CCR-VIA -- COMITATO DI COORDINAMENTO REGIONALE PER LA VALUTAZIONE D'IMPATTO AMBIENTALE

Giudizio n° 4260 Del 30/05/2024
Prot. n° 24/093550 Del 04/03/2024

Oggetto: Progetto di apertura di una cava di inerti con ricomposizione dei luoghi e miglioramento ambientale in Comune di Brittoli (PE) – Loc. Colle Calace

Tipo procedimento: Verifica di assoggettabilità a VIA ai sensi dell'art. 19 del D.Lgs. 152/06 e ss.mm.ii. con annessa VINCA comunale

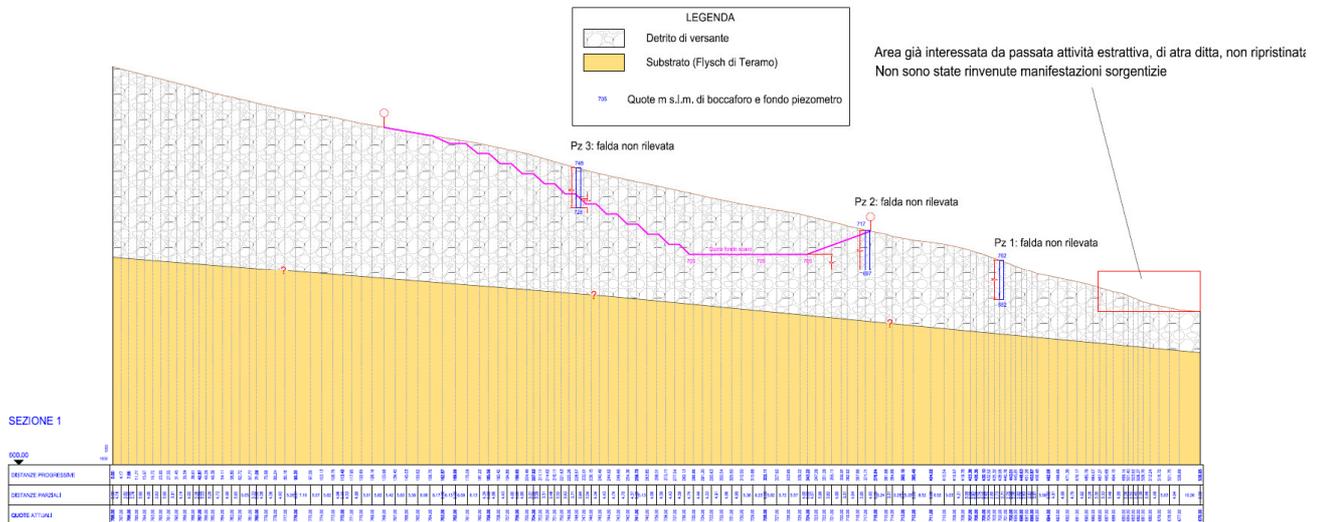
Considerato che il fondo dei tre sondaggi effettuati individua un piano che intercetta il fondo scavo della cava e non permettere di escludere la presenza di falda a meno di 2 metri dal fondo scavo;

1. Eseguire nuovamente il sondaggio denominato Pz3, spingendolo almeno due metri al di sotto del fondo scavo assoluto della cava, e fornire tutti i dati all'interno di una relazione a firma di un geologo abilitato;
2. Integrare la valutazione previsionale delle emissioni diffuse come di seguito indicato:
 - a. Corredare le stime riguardanti le fasi denominate "formazione e stoccaggio cumuli" ed "erosione dei cumuli da parte del vento" con dati di progetto e specificare i relativi fattori di emissione;
 - b. adeguare il dato di frequenza media oraria del passaggio dei mezzi relativo alla fase di "Transito strade non asfaltate".
